Všetkým známým zájemcom
vo verejnom obstarávaní
6567 - MSP / 2018
Zaslané len elektronickou formou

VO/34/8577/2018

Vysvetlenie SP k žiadosti/am o vysvetlenie č. 1 - 12 v reverznej nadlimitnej zákazke podľa § 66 ods. 7 zákona č. 343/2015 Z. z. o verejnom obstarávaní s názvom: „Obnova a modernizácia obalového plášt'a bloku B“, ktorá bola zverejnená v Úradnom vestníku Európskej únie pod číslom 2018/S 086-192664 dňa 04. 05. 2018 a pod číslom 6567 - MSP vo Vestníku VO č. 89/2018 dňa 07. 05. 2018.

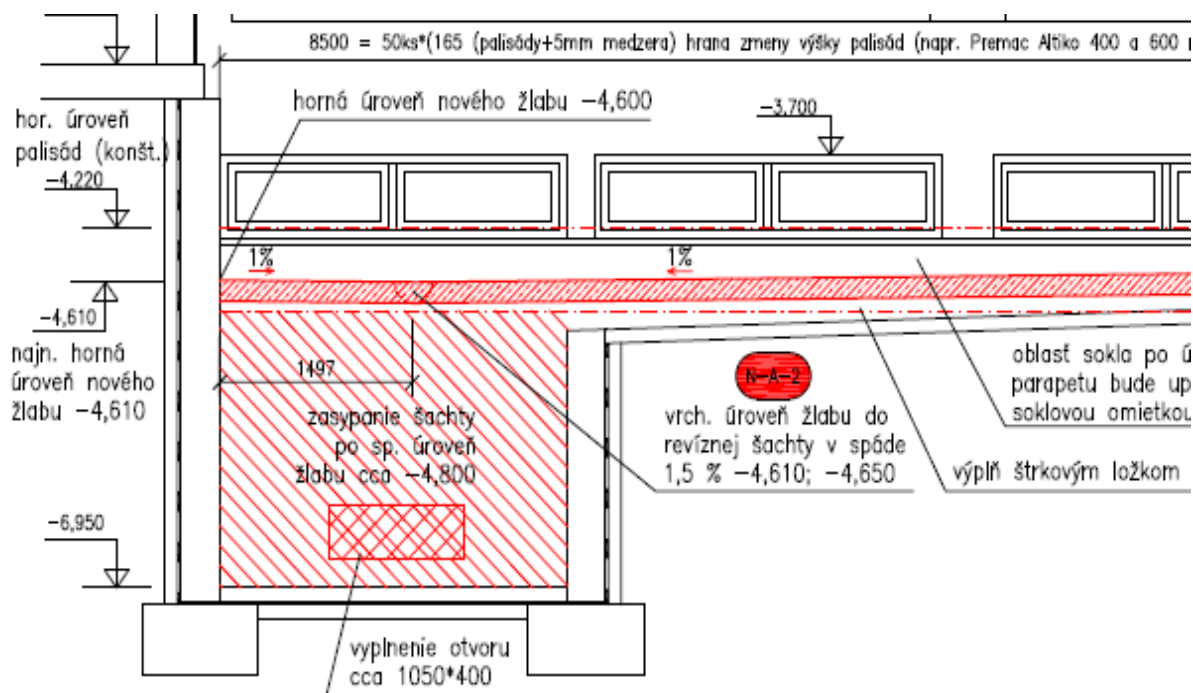
- P.č.102 – 973041511M – M+D Vyplnenie otvoru rozmerov 1050x400mm v mieste anglických dvorcov (1,000 ks)

Žiadame verejného obstarávateľa o rozpísanie predmetnej položky a uvedenie presného množstva.

Odpoveď: V položke ide o zamurovanie otvoru pre hrúbku muriva 500 mm (viď. súbor s označením 15_SO01_P-15_594x1470.pdf a priložený obrázok) vrátane vnútornej vápenocementovej omietky a vonkajšej hydroizolácie). Po zamurovaní bude uvedená časť zasypaná.

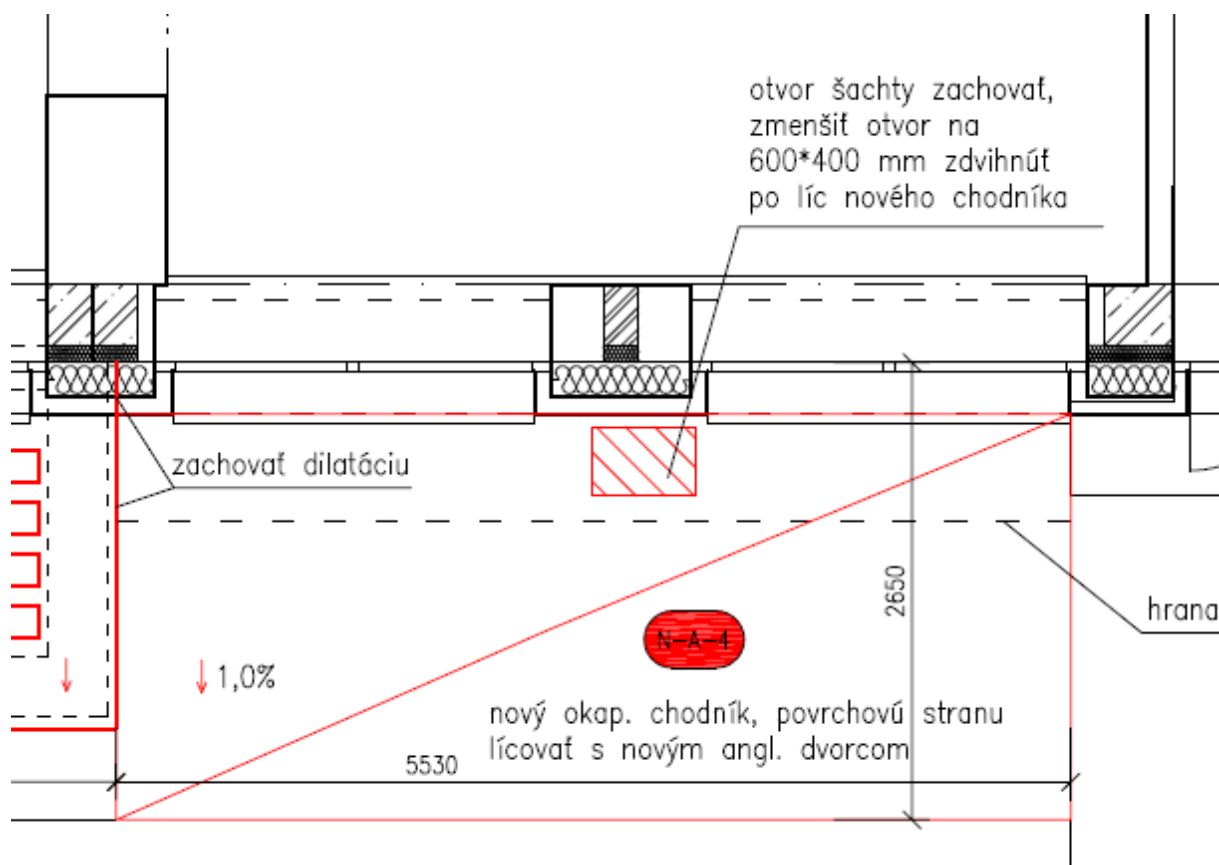
- P.č.104 – 973041512M – M+D Zmenšenie otvoru v mieste anglických dvorcov na 600x400mm, zdvihnutie po líc nového chodníka (1,000 súb)

Žiadame verejného obstarávateľa o rozpísanie predmetnej položky a uvedenie presného množstva.

Odpoveď: V položke ide o úpravu vstupu do šachty z dôvodu navýšenia hrúbky plášt'a vonkajším zateplením (zmenšenie poklopu a zdvihnutie na úroveň novej výšky chodníka) (viď. súbor s označením 19_SO01_P-19_594x1260.pdf a nasledovné foto)

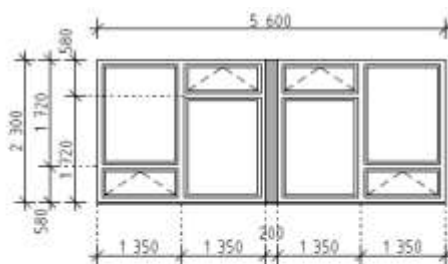
5	201	R	767611901	M+D Okno z AL profilov s PTM rozmerov 5600x2550mm, izolačné trojsklo v časti pevné, v časti sklopné, vrátane ext. a int. parapetov, kovania, povrchovej úpravy a komplet prísl. v zmysle PD - vid' O1	ks	13,000		0,00
---	-----	---	-----------	---	----	--------	--	------

Odpoveď: Vo vnútorných častiach atrii sú niektoré okná už vymenené a zostávajú v súčasnom stave, avšak vonkajšie parapetné plechy sú nedostatočné pre nový zateplovací systém a je potrebné tieto nahradiť novými (to sú tie, ktoré sú vykazované samostatne). V prípade nových fasádnych konštrukcií je vnútorný aj vonkajší parapet súčasťou položky okna. (viď 111_SO01_V01_39xA4.pdf a nasledovný obrázok).
